Nr referencyjny ZP.271.2.2023.ŁP

Wyjaśnienie i zmiana treści SWZ

Dotyczy: postępowania o udzielenie zamówienia publicznego prowadzonego w trybie podstawowym z możliwością prowadzenia negocjacji w celu ulepszenia treści ofert pn. Przebudowa torowiska tramwajowego w Konstancynowie Łódzkim na odcinku od ul. Krótkiej do Placu Wolności wraz z trójkątem do zawracania

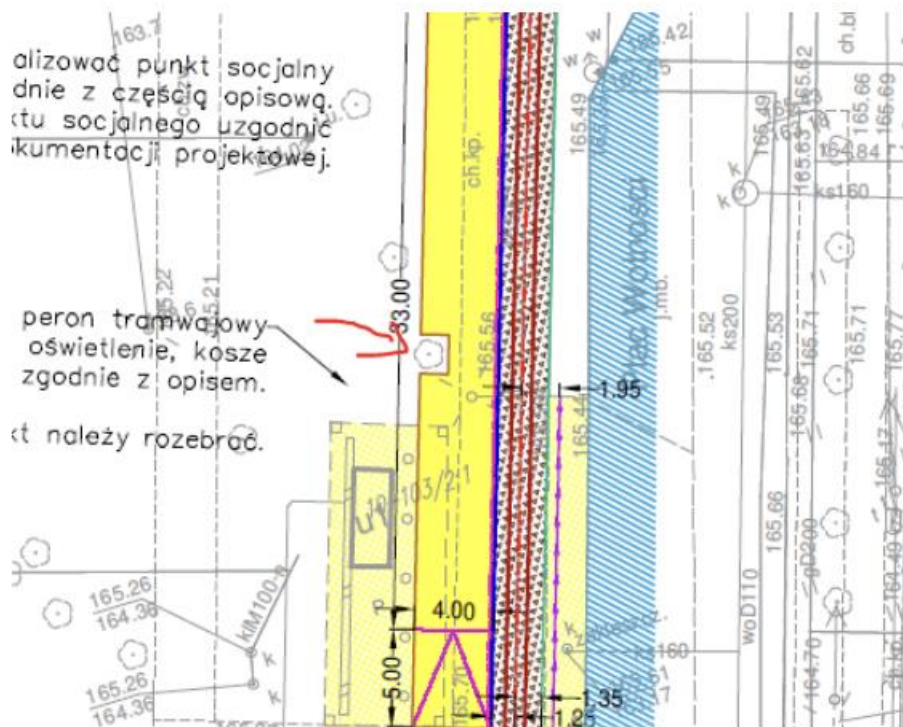
Czy Zamawiający przewiduje wykonanie niestandardowej konstrukcji chodnika uwzględniającej drzewo w peronie? W przeciwnym razie, po przycięciu systemu korzeniowego, drzewo może utracić stateczność i będzie stanowić potencjalne zagrożenia dla uczestników ruchu.

Na stronie 41 PFU znajdują się zapisy dotyczące zieleni. Prosimy o zapoznanie się z materiałami załączonymi do postępowania.
